INSPEÇÃO E LAUDO EM LINHA DE VIDA NR-35

ESC 04 – CCM

LOUIS DREYFUS

Executar Inspeções e Laudo **Escada 04 – CCM** para fins de certificação das atuais condições de segurança.

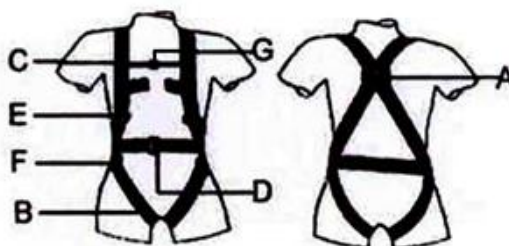
Iniciar a substituição do olhal, realizando a fabricação e instalação conforme o anexo 15.4 e 15.5.

Instalar o cabo de aço especificado e calculado no item 11.0

É obrigatório a instalação de um esticador no cabo de aço da linha de vida, que tem a função de tencionar o cabo de forma correta.

É muito importante que se tenha cuidado no momento de montar os grampos e sapatilhas anexo 15.5.

PLANILHA DE AUDITORIA NR-35.

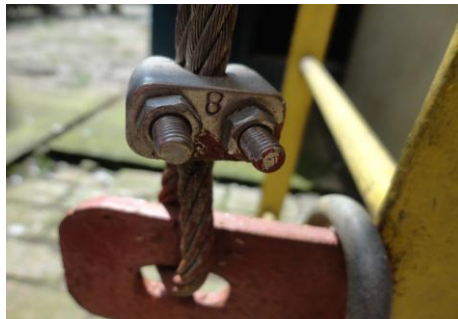
CONERGE Inspeção & Engenharia			AUDITORIA NR 35 – TRABALHO EM ALTURA			LDC Louis Dreyfus Company		LEGENDA DE INFRAÇÕES E PRIORIDADES	
						I-1=P3, I-2=P2, I-3=P1, I-4=P0			
Nº	REQUISITOS LEGAIS	ALÍNEA	TAG	SITUAÇÃO ENCONTRADA	RECOMENDAÇÃO	FOTO (ANTES)		INFRAÇÃO NR-28	
1	35.5.4	a	ESCADA 04 CCM	Linha de vida da escada do CCM não possui documentação selecionado por profissional legalmente qualificado,conforme NR-35.	Providenciar documentação, contemplando Memorial de Cálculos e Projeto			-	
3	35.5.2	d	ESCADA 04 CCM	O sistema de proteção contra quedas deve ter resistência para suportar a força máxima aplicável prevista quando de uma queda;	Realizar a fabricação do ponto de ancoragem conforme o anexo 12.4 deste relatório				
4	35.5.4	b	ESCADA 04 CCM	Cabo de aço da linha de vida da escada do CCM encontra-se em boas condições físicas, conforme NBR-11099.	-			-	
5	35.5.4	b	ESCADA 04 CCM	Linha de vida da escada do CCM não possui esticador, conforme NBR-16325-1/2 .	Necessario instalar esticador em um os lados da linha de vida do castelo d'água, conforme NBR-16325-1, NBR-16325-2 .			I-4

6	35.5.4	b	ESCADA 04 CCM	Cabo de aço da linha de vida CCM encontra-se sem sapatilhas em ambos os lados, conforme NBR-11099.	Necessário instalar sapatilhas em ambos os lados do cabo de aço da linha de vida do castelo d'água de forma a garantir resistência suportando a carga máxima aplicável, conforme NBR-11099.			I-4

CONERGE Inspeção & Engenharia AUDITORIA NR 35 – TRABALHO EM ALTURA CCM LDC Louis Dreyfus Company						LEGENDA DE INFRAÇÕES E PRIORIDADES I-1=P3, I-2=P2, I-3=P1, I-4=P0	
Nº	REQUISITOS LEGAIS	ALÍNEA	TAG	SITUAÇÃO ENCONTRADA	RECOMENDAÇÃO	FOTO (ANTES)	INFRAÇÃO NR-28
7	35.5.4	b	ESCADA 04 CCM	Grampos de fixação do cabo de aço da Linha de vida da escada do CCM encontra-se com espaçamento inadequado em ambos os lados da ancoragem, conforme NBR-11099.	Necessário adequar espaçamento, grampos e de fixação do cabo de aço da linha de vida do castelo d'água de forma a garantir resistência suportando a carga máxima aplicável em ambos os lados da ancoragem, conforme NBR-11099.		I-4

DESENHO DO PONTO DE ANCORAGEM - OLHAL

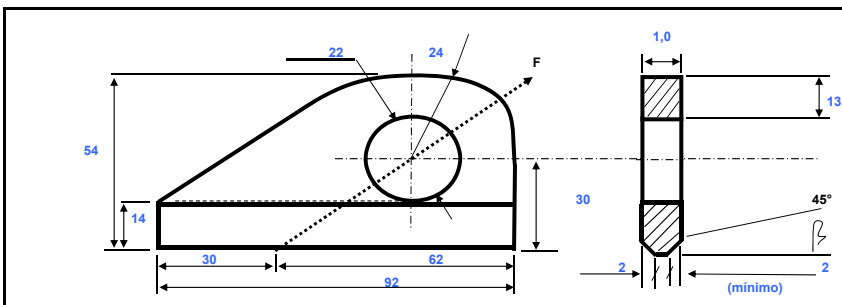
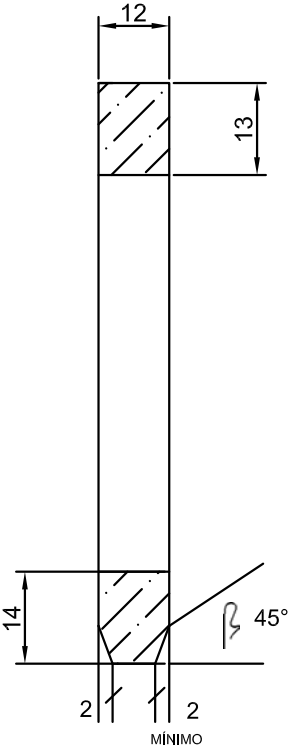
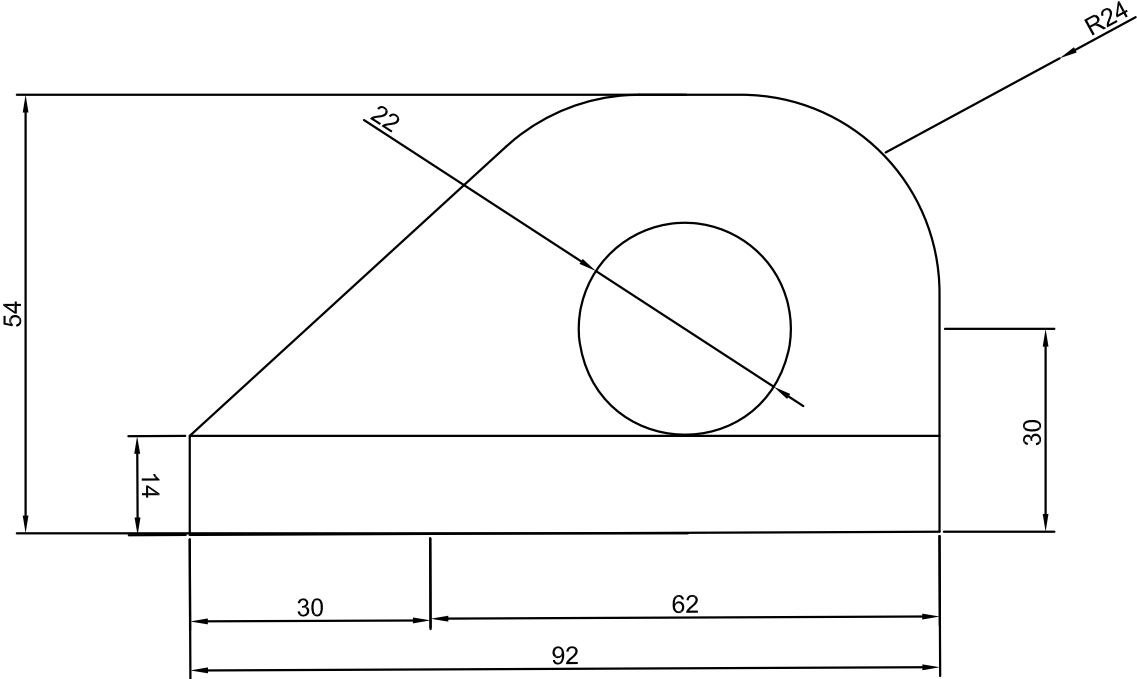
A espessura da chapa de ancoragem instalada é menor do que a espessura solicitada para uma tensão de 1500Kgf, no entanto a chapa de ancoragem instalada não atende a carga solicitada.

No anexo 15.4, possui o projeto do sistema de ancoragem tipo olhal e suas especificações, adotamos no projeto uma chapa de **aço SAE 1020 de 1/2"**, no entanto o cálculo acima aprova chapas com espessuras maiores **que 10 mm (Aprox. 13/32")**. O modo de instalação deve seguir o procedimento de montagem de linha de vida vertical do anexo 15.5

- 3) A ancoragem instalada tipo olhal, deverá atender a NR-18, que obriga o ponto de ancoragem suportar uma tensão de 1500 Kgf. (Anexo 15.4)
- 4) A linha de vida deve possuir esticador de cabo de aço, para atendimento da NBR 8029 e NBR 10870. (Anexo 15.3 e 15.4)
